Bescheid
über
die Änderung
des Prüfbescheids vom 12. März 1992

Gegenstand: Absperrvorrichtungen gegen Brandübertragung
in Lüftungsleitungen, Serie FKS

Prüfzeichen: PA-X 114

Hiermit wird der Prüfbescheid PA-X 114 vom 12. März 1992 wie folgt geändert:

11 Anlage zum Prüfbescheid
PA-X 114 vom 12. März 1992

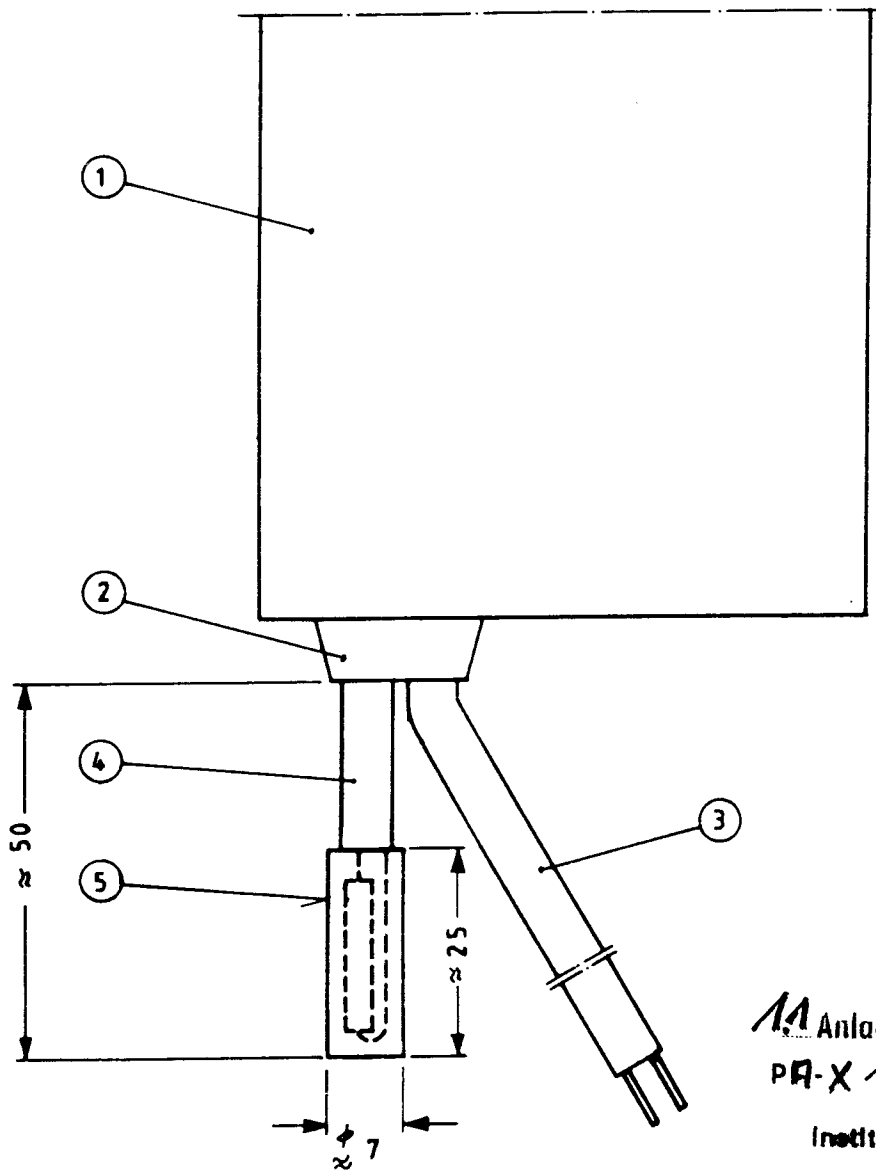
Die in obengenanntem Prüfbescheid enthaltenen elektrischen Stellantriebe - Feder-rücklaufmotore - der Fabrikate Belimo und gegebenenfalls Binar müssen zusätzlich mit einer außenliegenden Temperatursicherung vom Typ ZAE 72 (Fabrikat Microtherm) entsprechend beigefügter Anlage ausgerüstet sein; dabei sind die Federrücklauf-motore komplett mit außenliegenden Temperatursicherungen ausschließlich vom Hersteller der Federrücklaufmotore zu liefern.
